*RESOLUCIÓN de 5 de agosto de 2022, de la Dirección General de Sostenibilidad, por la que se formula declaración de impacto ambiental del proyecto parque eólico "Montánchez I" de 45 MW, "SET Montánchez I", e infraestructura de evacuación eléctrica asociada LAAT 220 kV D/C desde la "SET Montánchez I" a SET colectora Hybrex, en los términos municipales de Montánchez, Torre de Santa María, Salvatierra de Santiago, Zarza de Montánchez y Robledillo de Trujillo (Cáceres). (2022062505)*

El proyecto de parque eólico "Montánchez I" de 45 MW "SET Montánchez I", e infraestructura de evacuación eléctrica asociada LAAT 220 kV D/C desde la "SET Montánchez I" a SET colectora Hybrex, se encuentra comprendido en el Grupo 3. "Industria energética" epígrafe i) del anexo IV de la Ley 16/2015, de 23 de abril, de protección ambiental de la Comunidad Autónoma de Extremadura. En dicha normativa se establece la obligación de formular declaración de impacto ambiental, con carácter previo a la resolución administrativa que se adopte para la realización, o en su caso, autorización de las obras, instalaciones o actividades comprendidas en el citado anexo.

Figura 1. Zona de implantación del parque eólico, infraestructuras de evacuación y accesos.

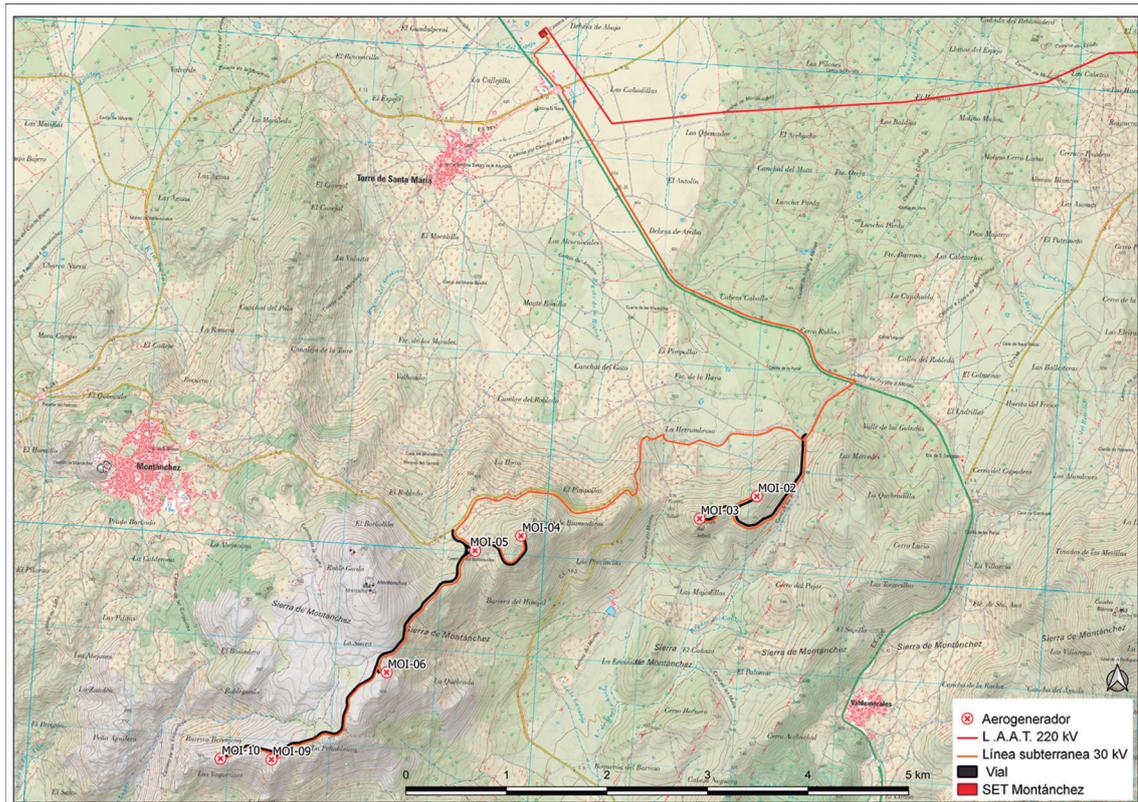
Respecto al parque eólico, debe modificar el punto de acceso para el aerogenerador MOI-1, ya que no es viable el acceso directo a la EX 206. Para el acceso a la SET Montánchez I debe aportar una propuesta sobre el que pretende llevarse a cabo desde la EX 206.

Línea de evacuación subterránea 30 kV no puede ir sobre la traza de la carretera EX 206, debiéndose cumplir las determinaciones del Reglamento General de Carreteras del Estado, en cuanto su disposición en zona de servidumbre o afección.

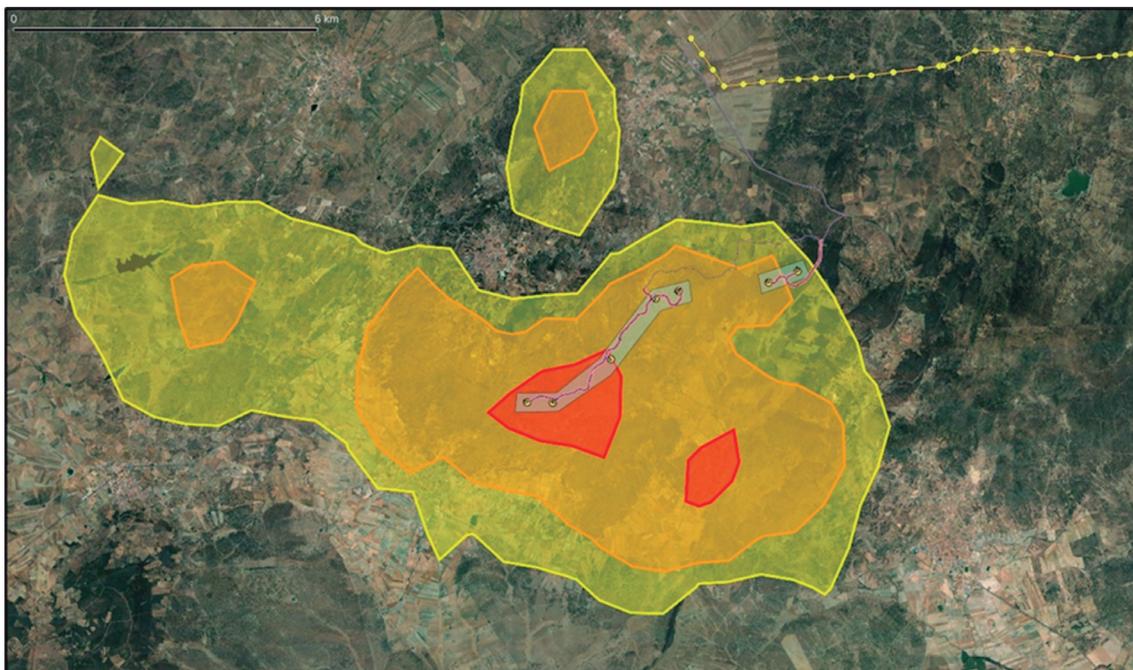
- Águila perdicera (*Aquila fasciata*). Especie catalogada como "Sensible a la Alteración de su Hábitat" en el CREA. Existe una nidificación de una pareja a menos de 300 m de la implantación del parque eólico.

El SECONAP puso de manifiesto en su informe de fecha de 2 de diciembre de 2021, la presencia en el área de estudio de una pareja reproductora de águila perdicera,

que es además elemento clave por las que se declaró la ZEPA Riberos del Almonte, un espacio afectado por el proyecto.

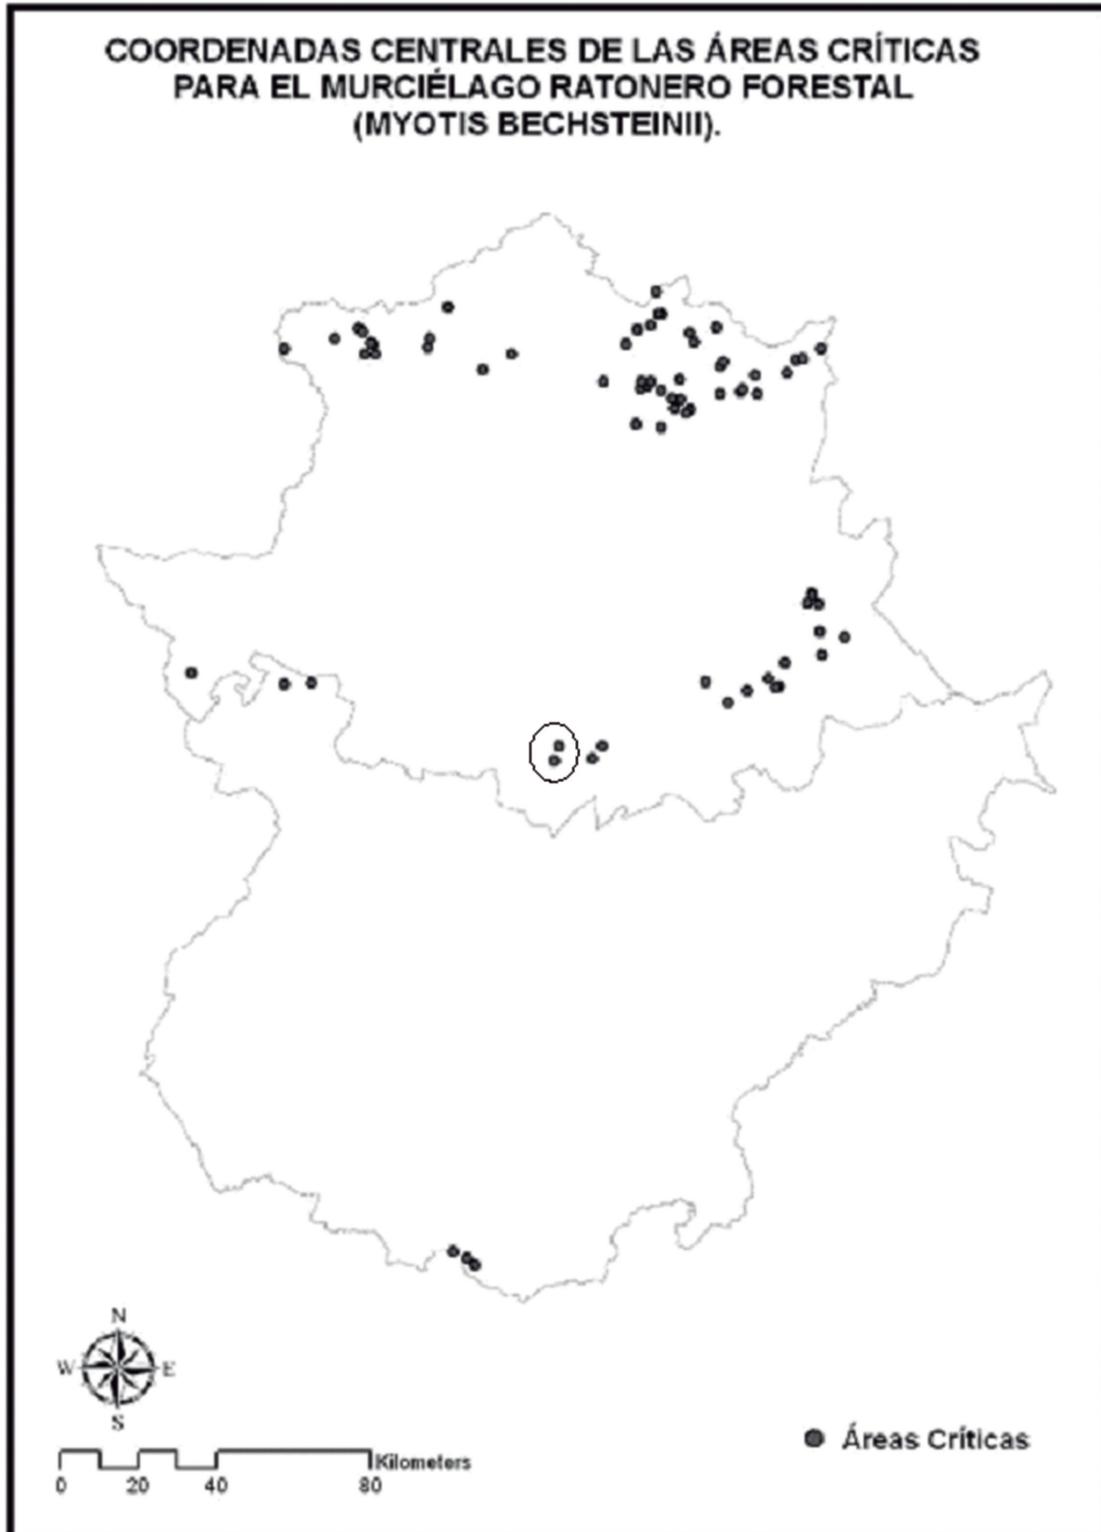
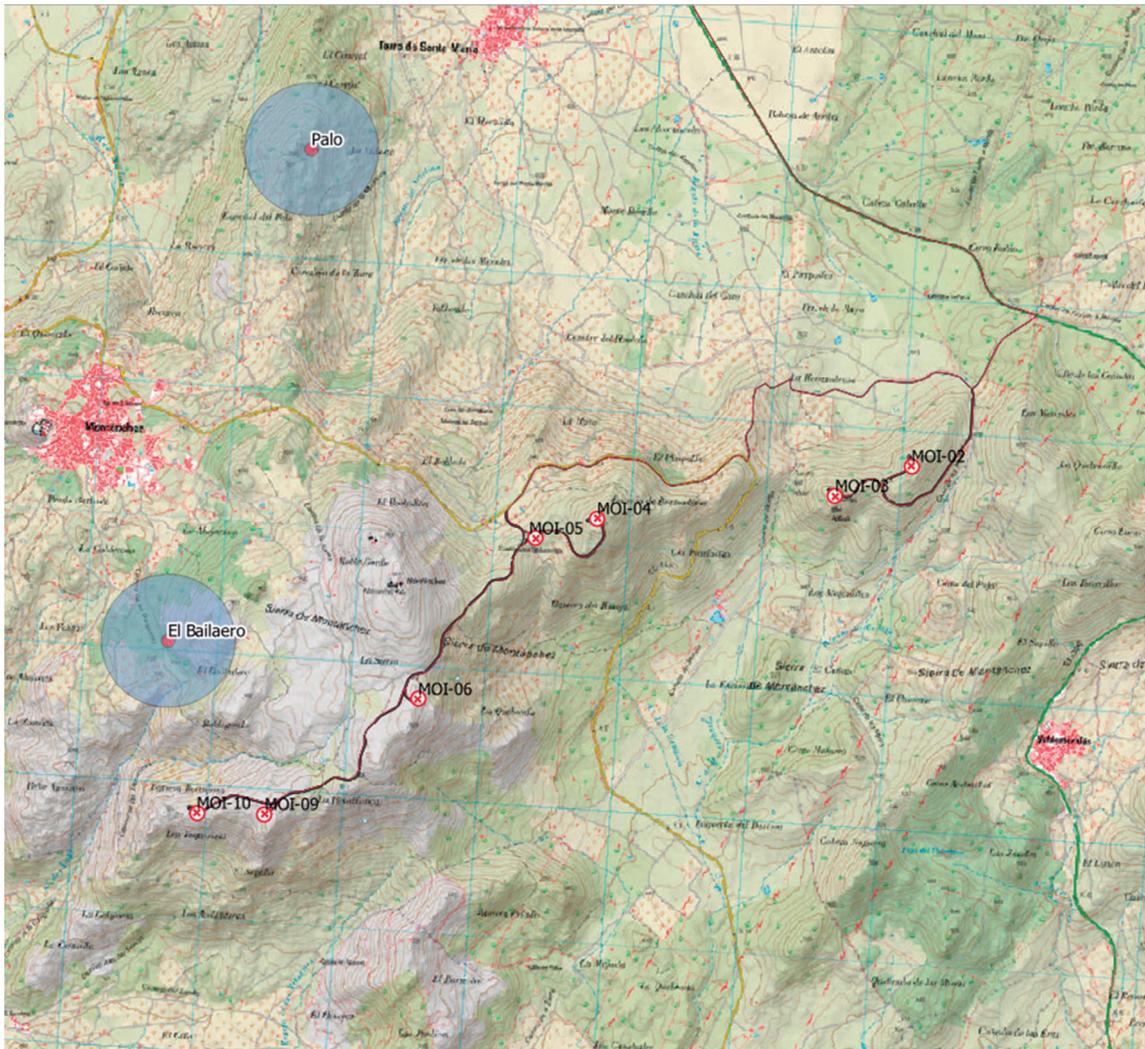
Según los datos de radioseguimiento, se ha podido comprobar que la pareja de águilas perdiceras reproductoras en la zona de estudio, utiliza la zona de implantación del parque muy frecuentemente, constituyendo el área de implantación de los aerogeneradores parte del área crítica del territorio de reproducción existente. La totalidad del área de implantación de aerogeneradores del parque presentado está incluido en el territorio (Home-range) de la pareja de águilas perdiceras, en el que el 50% de los registros coinciden con área de implantación de tres de los aerogeneradores planteados, y aunque se han eliminado dos de la zona crítica, el riesgo de colisión con los aerogeneradores sigue siendo muy alta, para los adultos reproductores y para los

Se concluye de todo lo expuesto que el parque eólico planteado tendría un efecto crítico sobre la avifauna, ya que supondría la incorporación de elementos estructurales que suponen un riesgo permanente de colisión, y no solo para el águila perdicera, sino además para las importantes densidades de aves observadas y que usan el espacio que ocuparían los aerogeneradores, por parte de otras especies amenazadas, con el riesgo de muerte por colisión que esto supone, además del efecto barrera que se originará. La afección sería especialmente grave y de manera directa sobre el área crítica del territorio ocupado por el águila perdicera por el elevado riesgo de muerte que supone para los adultos reproductores y los juveniles en sus vuelos de inicio, la presencia de los aerogeneradores se encuentran íntegramente dentro del territorio calculado por radioseguimiento.
